**Avis de la Mission Régionale d'Autorité environnementale
de Bourgogne-Franche-Comté
sur le projet de centrale photovoltaïque au sol
au lieu-dit « La Borde »
sur la commune de Bourbon-Lancy (71)**

N °BFC-2022-3342

Plan de composition du projet (cf. p.17 de l'étude d'impact)

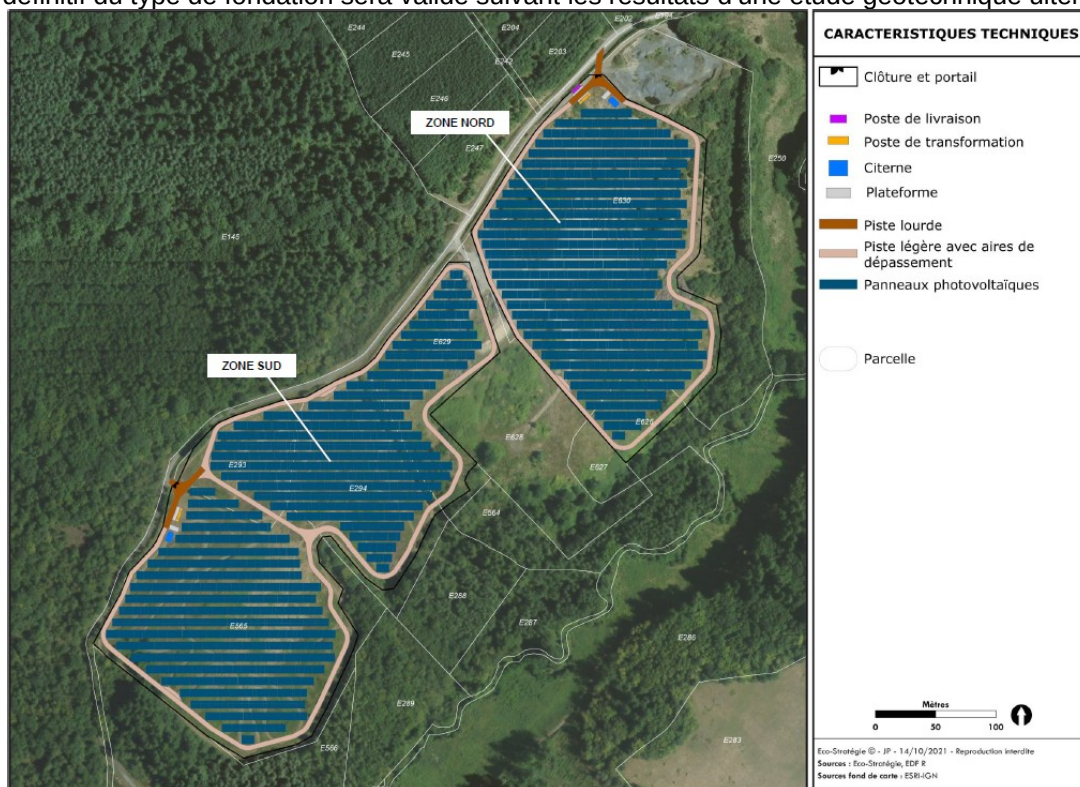
Au-delà de l'implantation des emprises clôturées, une variante portant sur l'augmentation de l'espacement des rangées de panneaux, favorable à la biodiversité, sur une plus grande partie du parc aurait pu être étudiée, pour permettre une restauration écologique plus ambitieuse du site. **La MRAe recommande d'étudier d'autres variantes d'aménagement au sein du site retenu permettant d'améliorer les gains écologiques.**

Synthèse des enjeux écologiques au droit de la ZIP (cf. p.138 de l'étude d'impact)

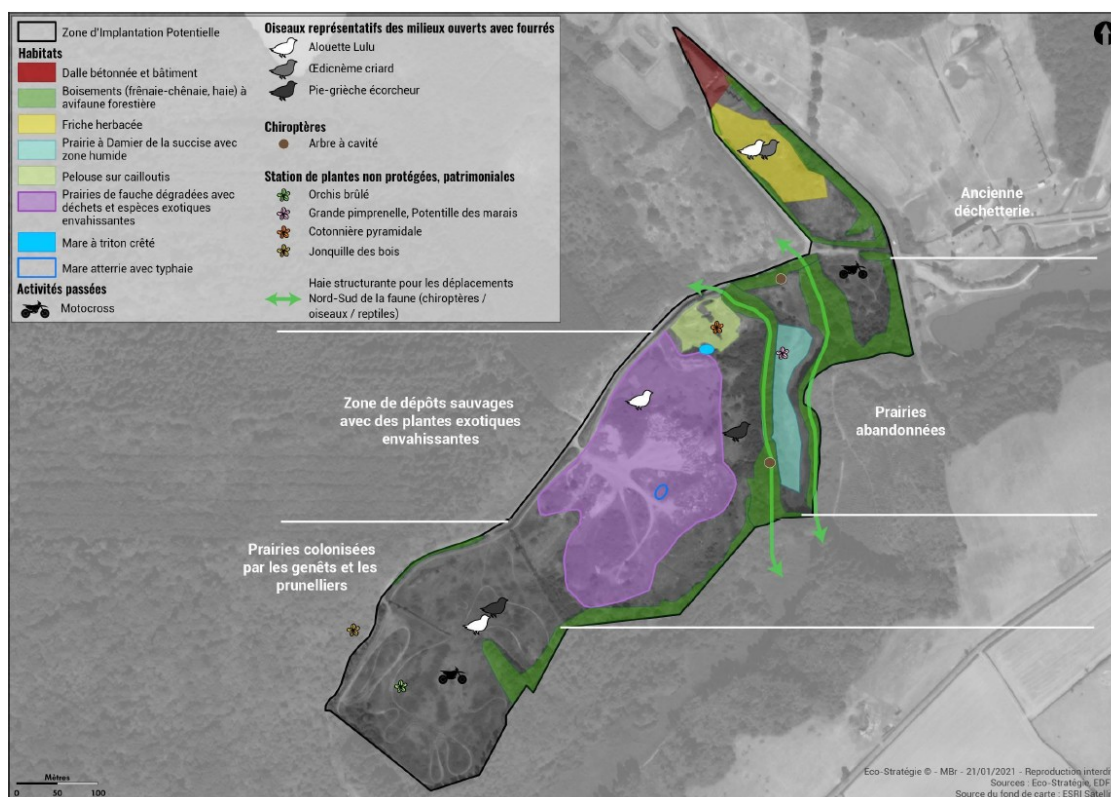
Concernant les habitats naturels¹⁸, les milieux à enjeux que constituent les prairies (dont celles favorables à l'œdicnème criard), le vallon humide, les haies, la mare à Triton crêté, les pelouses au nord-est de la ZIP et les boisements au sud-est, ont été évités. Dans la zone d'étude restante, les prairies, partiellement dégradées par les activités de dépôt de déchets et de motocross, ne constituent pas des habitats à enjeux. Une part importante de celles-ci, colonisée par des fourrés, est en voie de fermeture dans la zone sud. Une petite mare atterrie sur 338 m² figure dans la zone nord et fera l'objet d'une compensation au titre du SDAGE.

Concernant la flore, une seule espèce à enjeu est présente localement dans la zone sud : l'Orchis brûlé (non protégée, classé vulnérable sur liste rouge régionale) qui apprécie les milieux ouverts. Les autres espèces patrimoniales recensées se situent dans des zones évitées par le projet. Onze espèces exotiques envahissantes sont présentes sur le site du projet, dont certaines à risques sanitaires et/ou à fort potentiel invasif comme la Renouée du Japon (plusieurs massifs, sur 0,56 ha), le Robinier faux-acacia, l'Ailante glanduleux, le Raisin d'Amérique, l'Ambroisie à feuilles d'Armoise et la Berce du Caucase¹⁹.

Les principaux enjeux faunistiques identifiés dans la zone du projet concernent des espèces protégées d'oiseaux nicheurs des milieux ouverts à semi-ouverts (dont l'Alouette lulu et la Pie-grièche écorcheur, d'intérêt communautaire, à enjeux forts, et le Bruant jaune et le Tarier pâtre, à enjeux modérés)²⁰, des chiroptères (à enjeu moyen, au niveau des lisières boisées) et des espèces protégées de reptiles (dont le Lézard vert occidental à enjeu modéré)²¹. Les autres enjeux modérés à forts recensés (dont Œdicnème criard, Damier de la Succise, Triton crêté, gîtes à chiroptères) se situent dans des zones évitées par le projet.
